多核種除去設備クロスフローフィルタ国産品導入に伴う 実施計画変更認可申請について

2023年8月10日

東京電力ホールディングス株式会社

1. ALPSクロスフローフィルタ国産品導入

ALPS系統概略図

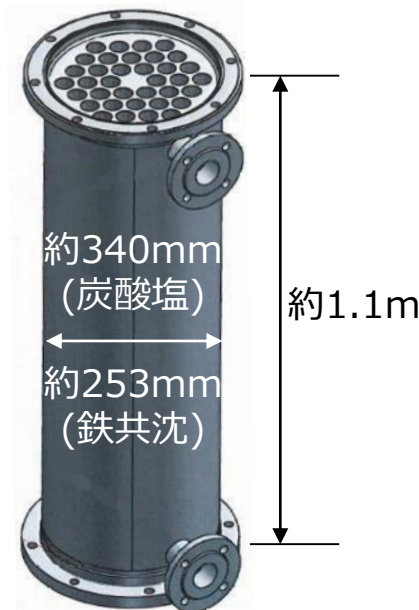
既設/増設ALPSはともに3系列で構成され、3系列合計の基数を示す。
上記のうち、本申請の対象は炭酸塩沈殿CFF(赤枠部)である。

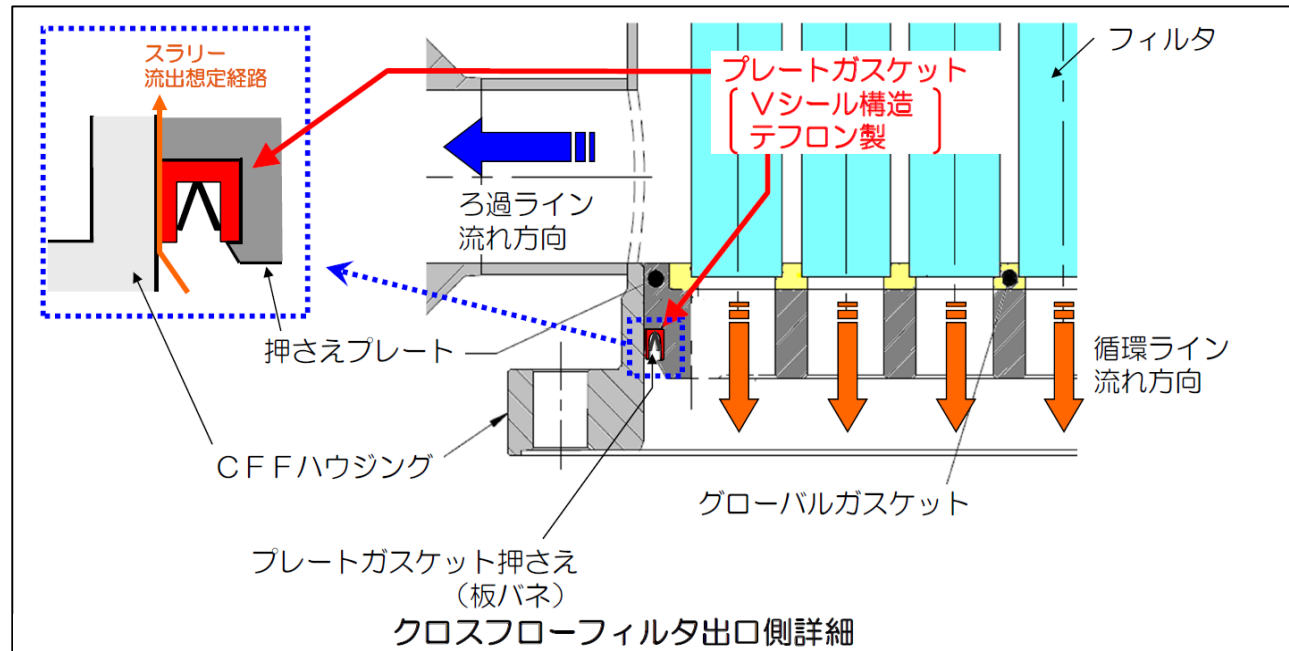
- 2014/3/18, 多核種除去設備 (A系, B系, C系) を運転中のところ, B系にて処理した水および処理済水の移送先であるサンプルタンク, 処理水タンク (J1) に通常より高い放射能濃度を確認。原因を調査するためB系を停止するとともに, 汚染したサンプルタンク, 処理水タンク(J1)を隔離するため, A系・C系も停止。
- 調査の結果, 原因はB系のクロスフローフィルター (CFF) 3Bのテフロン製ガスケットが放射線劣化し, 放射性物質 (主にSr) を含む炭酸塩スラリーがろ過側 (処理済水側) へ移行し, 下流側へ流出したと推定。
- 対策として, 耐放射線性能の高い材質であるEPDM(合成ゴム)に変更した改良型CFFへ取り替えて, 2014/5/23) , B系の運転を再開。

- CFFハウジングと押さえプレートの間のプレートガスケット (Vシール構造テフロン製) に欠損・微小な傷を確認しており, 当該部よりスラリーが流出と推定。

電線絶縁材料の”一般的な”耐放射線性

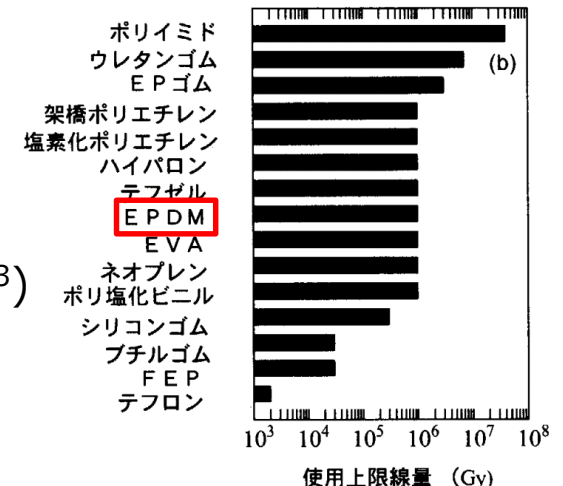
- HICの吸収線量は下段式にて算出しているが、HICへ排出されるスラリーはCFFにてろ過されたものであることから、CFFにて使用するEPDMガスケットの吸収線量率についてもHICの吸収線量率評価と同様の式で算出。
- EPDMについては、 10^6 Gyが使用上限線量とされている。
- 直近発生HICの表面線量率は0.1mSv/h未満であるが保守的に1.0mSv/hとした場合、HICの内表面吸収線量評価式より、吸収線量率は11.7Gy/hと算出され、 10^6 Gyに到達するまでには約9.7年を要する。
- そのためEPDMのガスケットを数年使用しても放射線照射の影響により大きく劣化することはないと考えられる。なお、点検長期計画上では3年に1度CFFガスケットを交換する計画である。
